品番	TKJ33C3Z	品名	台付シングル13（寒）（台所）　（JIS）	1 / 3

■互換性に関する注意情報
・【金具補修品互換性情報】カートリッジ押えの補修品選定注意情報

件名　カートリッジ押えの補修品選定注意情報

前期・後期型製品識別方法

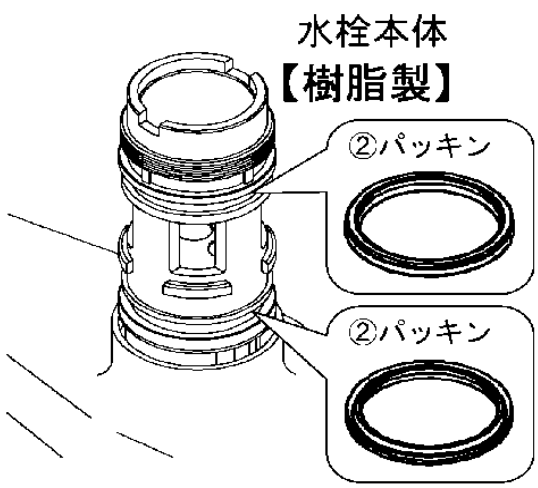
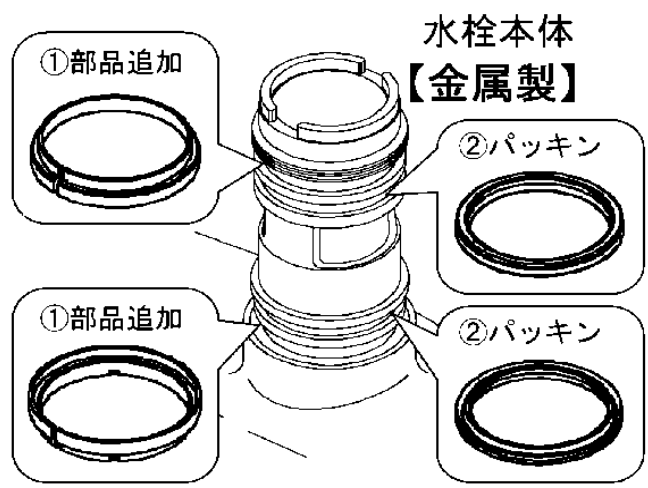
前期型品　切替時期 2005 年 11 月頃　**後期型品**

カートリッジ押え

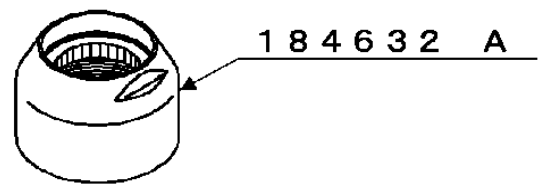
後期型品

①部品

②パッキン　注意：Ｕパッキンを Ｘパッキンに変更しています。
補修の際は２個同時交換して下さい。
ＴＨ９３Ａ７４Ｚ２（Ｘパッキン２個入り）
